COMMISSION ROYALE DES MONUMENTS ET DES SITES
KONINKLIJKE COMMISSIE VOOR MONUMENTEN EN LANDSCHAPPEN

N/Réf. : WSP30001_712_PREA WOLUWE-SAINT-PIERRE. Parc de Woluwe
Gest. : A. Heylen (= parc classé comme site)
V/Réf. : 2286-0002/54/2013-362PU **DEMANDE D'AVIS PRÉALABLE** : Construction d'abris en bois et
Corr : T. Bogaert pose de panneaux solaires sur le terrain du club sportif « Wolu Sports
Parc »

Avis de principe de la CRMS

Implantation proposée pour les abris et les panneaux solaires : plan joint à la demande et © Google Streetview

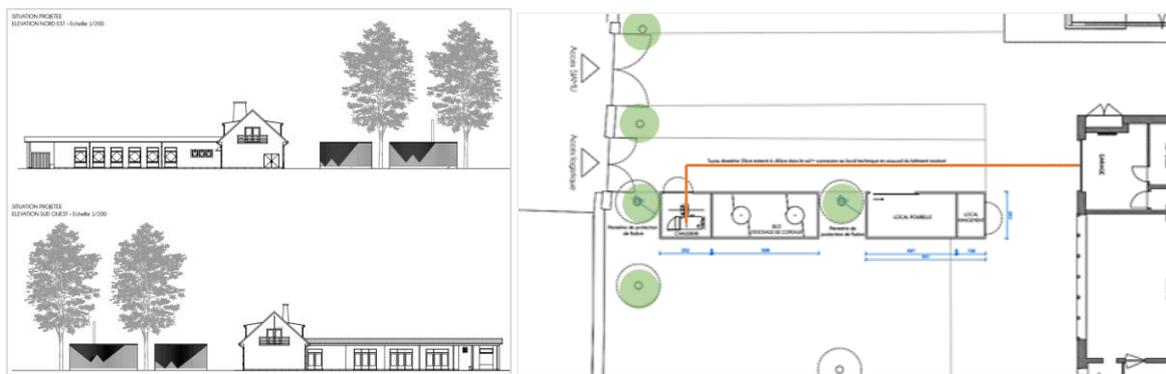
Quant aux abris envisagés pour l'installation du chauffage et le stockage des poubelles du club sportif, leurs dimensions et leur aspect s'intègrent adéquatement aux caractéristiques du terrain ainsi qu'au contexte du parc classé. La CRMS est donc favorable au principe d'installer les cabanons **à condition d'en revoir l'implantation et de les installer en dehors de l'emprise des couronnes et du système racinaire des arbres présents sur le terrain.**

L'allée du garage étant bordée de plusieurs marronniers de taille importante - projection des couronnes estimée à 12 m de diamètre - l'implantation projetée des abris et la réalisation d'une tranchée (80 cm de profondeur) reliant la chaufferie au clubhouse, présentent de réels risques de porter atteinte aux systèmes racinaires de ces arbres. La cheminée du chauffage, prévue à environ 6,5 m de haut, serait nuisible aux couronnes d'arbres.

La Commission demande dès lors de proposer une autre implantation et suggère par exemple d'implanter ces abris sur le terrain dégagé de l'autre côté du chemin d'accès au garage où ils ne sont pas préjudiciables aux arbres. Le choix d'implantation définitif devra aussi tenir compte du mode de livraison du combustible, qui

doit être organisé de manière à minimiser autant que possible l'impact sur le parc classé et sur les plantations en particulier.
